Zeitschrift: **Schweizer Ingenieur und Architekt**

Band (Jahr): **106 (1988)**

Wettbewerb Bahnhof-West, Schaffhausen

4. Preis (17 000 Fr.): **Richard Brosi,** Chur, und **Robert Obrist + Partner,** St. Moritz; Mitarbeiter: **Robert Ackeret, Lisa Ehrensberger, Roland Frei, Kurt Gahler, Erwin Gloor, Peter Göldi, Hans-Georg Käser, Rainer Metzger, Christoph Schmutz, Martin Vinzenz;** Verkehr: **Heinz Schmid**

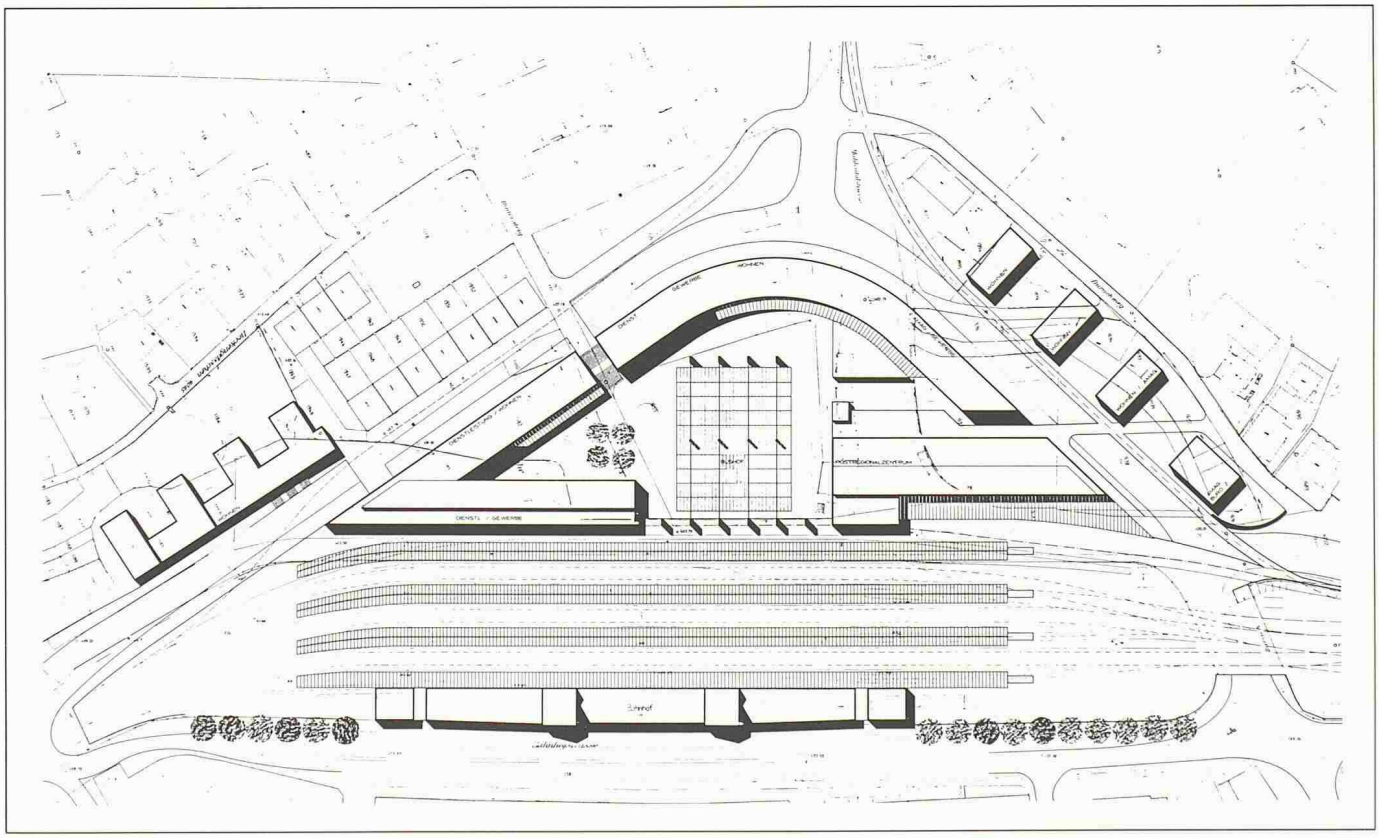
Das Projekt schliesst mit einer grosszügigen Bogenform die mögliche Zentrumserweiterung gegen das Mühlental ab, wobei die Verkehrslösung den Überbauungsvorschlag stark mit bestimmt. Gegenüber der bestehenden Hangbebauung reagiert das Projekt auf unterschiedliche Art: gegen die Steig mit einer geschlossenen Randbebauung, gegen den Tannerberg mit einzelnen Wohn- und Gewerbebauten, die jedoch nicht ausgereift sind. Die Annexbauten an das SBB-Aufnahmegebäude überzeugen nicht.

Die Nutzungsverteilung ist städtebaulich zweckmässig, mit Ausnahme des Bushofes. Die Platzausbildung bei der umgelegten Spitalstrasse-Mühlentalstrasse ist folgerichtig. Die Architektur innerhalb der neu geschaffenen Verkehrsachsen entspricht dem städtebaulichen Konzept. Mit dem Verkehrskonzept wird der Durchgangsverkehr klar und übersichtlich gelöst. Problematisch ist auch der Ort für die Anbindung des Bushofes an das übergeordnete Netz. Die Umsteigebeziehung zwischen Bushof und SBB-Perronanlagen zeichnet sich durch gute Zugänge aus. Der innere Betriebsablauf des Postregionalzentrums ist nicht gewährleistet. Die Bewirtschaftung des Gewerbehofes Nord durch die AMAG ist ungünstig.

Die Grossform der Überbauung mit einem gesamthaft zweckmässigen Verkehrskonzept stellt eine mögliche städtebauliche Lösung dar. Innerbetrieblich vermag sie jedoch in wesentlichen Bereichen nicht vollends zu genügen. Die Verquickung von Bushof und geschlossenem Platz ist nicht tragfähig.

5. Preis (12 000 Fr.): **F. Tissi + P. Götz,** Schaffhausen, Mitarbeiter: **Urs Rellstab;** Verkehr: **Wüst + Stucki + Hofacker,** Zürich

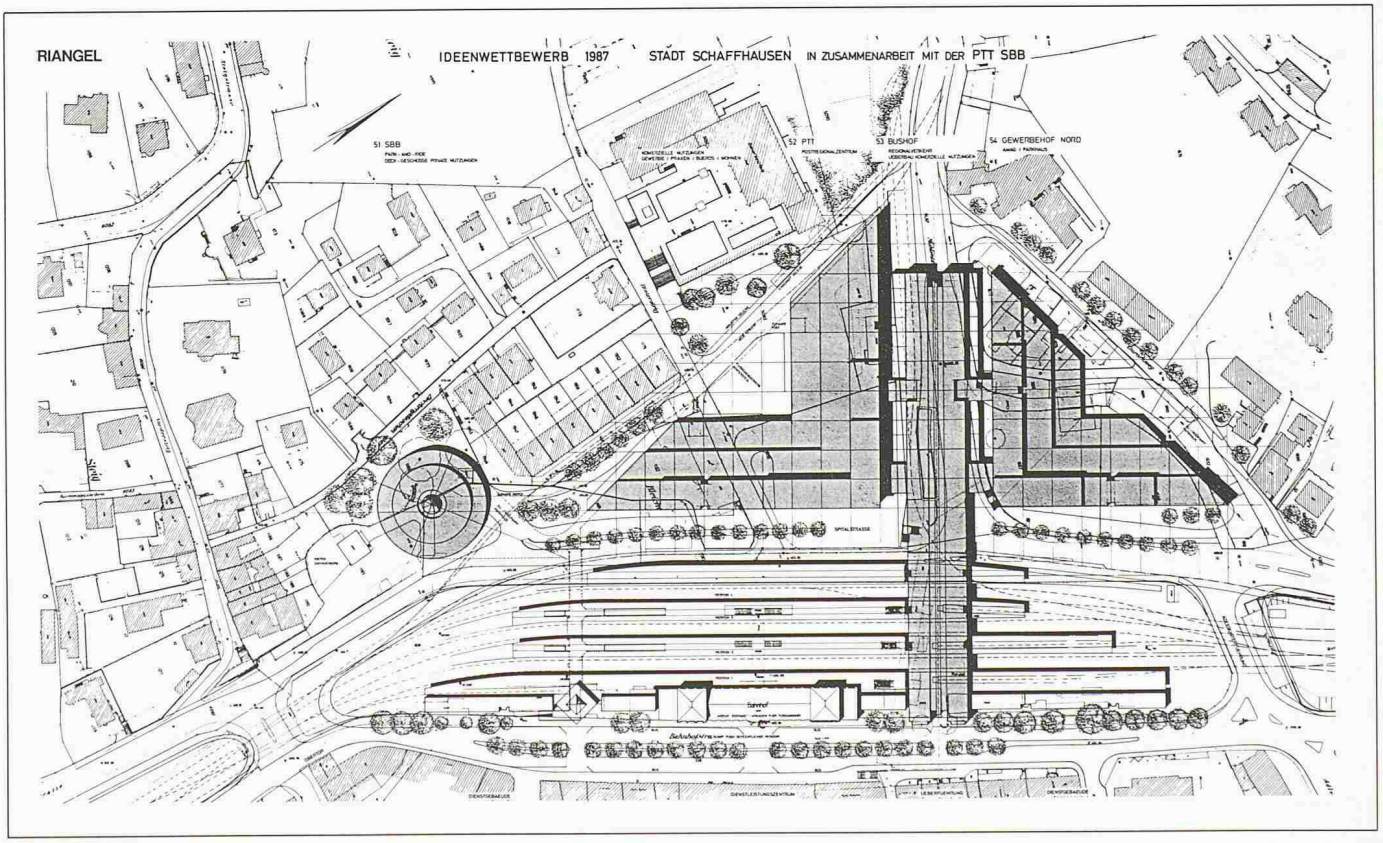
Das Projekt ist gekennzeichnet durch seine Interpretation zur Topographie am Eingang zum Mühlental. Die zeichenhafte Grossform basiert auf einem Verbindungsbauwerk Mühlental-Bahnhofstrasse, flankiert von zwei Winkelbauten. Der Gleisüberbauung fehlt mit Sicherheit die wirtschaftliche Tragfähigkeit. Die Bauform erscheint an diesem Ort überdimensioniert.

Die Dienstleistungsbetriebe PTT und AMAG haben sich der vorgeschlagenen Grossform unterzuordnen. Die im Gegensatz zum Zentrum der Überbauung bescheiden und rücksichtsvoll wirkenden Ergänzungsbauten beidseits des bestehenden Aufnahmegebäudes an der Bahnhofstrasse sind gut gelöst.

Das Verkehrskonzept ist klar gelöst. Der aufwendige Bushof ist den Verhältnissen nicht angemessen. Die über die verkehrsberuhigte Strasse am Fusse der Steig vorgeschlagene Erschliessung des Postregionalzentrums ist betrieblich problematisch. Trotz einseitiger Ausrichtung des Bushofes auf die Unterführung Löwengässchen erreicht der Verfasser eine gute Fusswegverbindung zum Bahnhof. Der innere Betriebsablauf des Postregionalzentrums ist gewährleistet. Die Verbindungen zum Bus- und Bahnhof sind zweckmässig. Der Standort Gewerbehof Nord auf dem Diana/AMAG-Areal bedingt für den Betrieb der AMAG eine bauliche Etappierung. Die innerbetriebliche Organisation ist gut gewährleistet.

Das Projekt verfolgt eine interessante Grundidee, welche auf eine zeichenhafte städtebauliche Akzentsetzung hinausläuft. Das Verkehrskonzept ist grosszügig aber auch aufwendig gestaltet. Innerbetrieblich vermag das Projekt zu befriedigen.

6. Preis (10 000 Fr.): **Markus Friedli,** Schaffhausen; Verkehr: **Eugen H. Jud,** Zürich

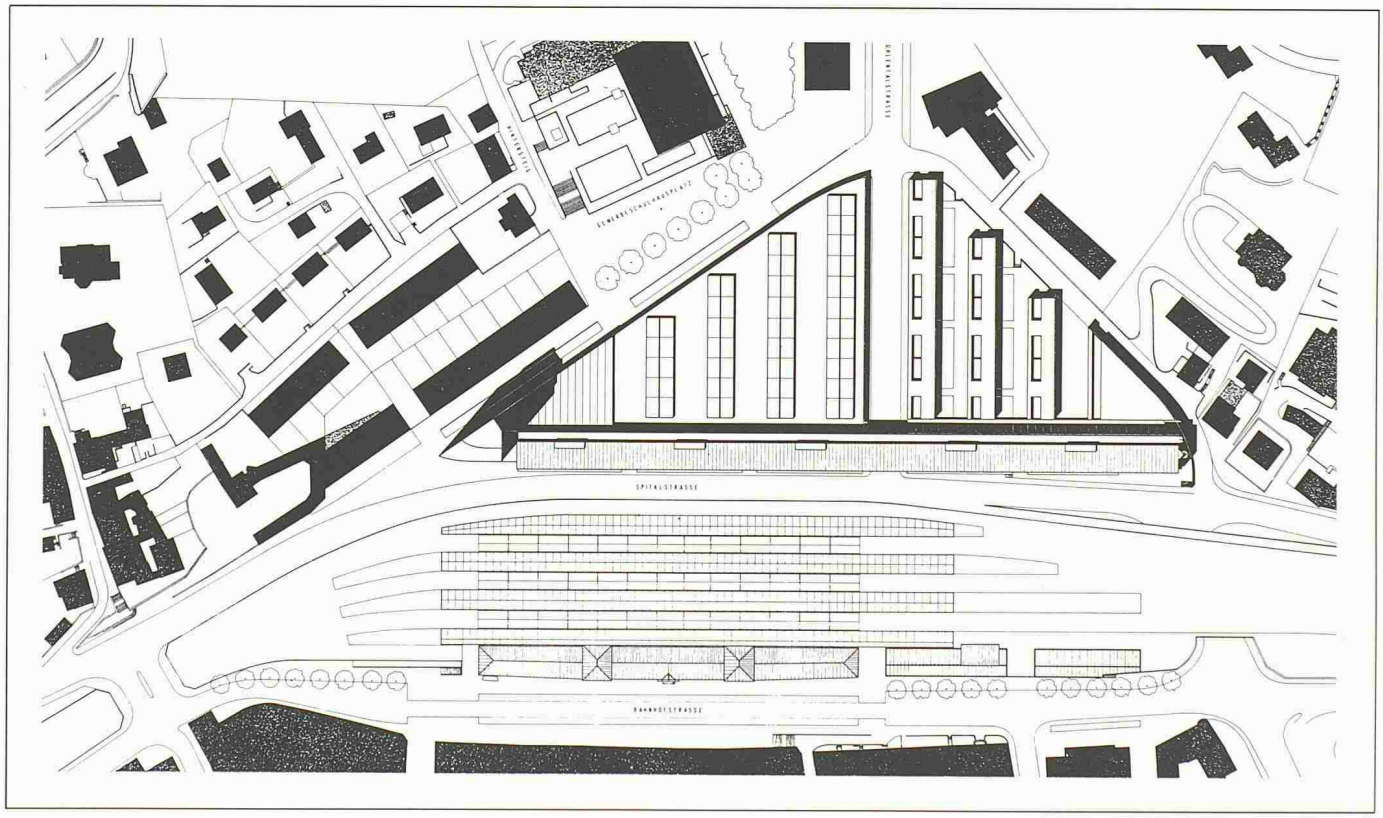
Das Projekt zeichnet sich aus durch eine konsequente Lösung mit einem massiven Zeilenbau längs der Spitalstrasse als Rückgrat der Überbauung. Der allzu formale Abschluss mit dem eigenwilligen Hochhaus und der Massstab der Hauszeile entlang der Spitalstrasse sprengen die örtlichen Verhältnisse. Die Nutzungsverteilung ist logisch aufgebaut und in beinahe übertriebener Konsequenz angeordnet. Die Verwendung der Hochhausgeschosse ist in der vorgeschlagenen Form fragwürdig. Der Anbau an das SBB-Aufnahmegebäude in Form des bestehenden Hausflügels der 50er Jahre ist problematisch. Das Angebot von Wohnraum wird in der vorgeschlagenen Situation positiv beurteilt. Die Erlebnisebene für Fussgänger wirkt trotz interssanter Ansätze in weiten Teilen ereignislos.

Die vorgeschlagene Verkehrslösung wird als klares, funktionsfähiges Konzept beurteilt. Die netzartige Organisation erlaubt sowohl im Grob- als auch im Feinerschliessungsbereich eine saubere Trennung der Verkehrsteilnehmer. Der ebenerdige, jedoch vollständig überbaute Bushof, sowie die darunter liegende P + R-Anlage liegen exzentrisch und sind ungenügend an die SBB-Perronanlagen angeschlossen. Die entlang der Bahnhofstrasse vorgeschlagene kommerzielle Nutzung kann befriedigen.

Das Postregionalzentrum als Teil des Gesamtkubus' wird durch die übrigen Nutzungsbereiche eingeengt. Das innerbetriebliche Konzept ist nicht in allen Teilen gut gelöst. Eine Verbindung zum Bahnhof fehlt. Der Standort für den Betrieb der AMAG auf dem Areal Diana/AMAG ist für eine reibungslose Umsiedlung ungünstig.

Das Projekt ist sehr sorgfältig ausgearbeitet und auf einer konsequenten Idee aufgebaut. Der Massstab ist an diesem Ort zu gross angesetzt.
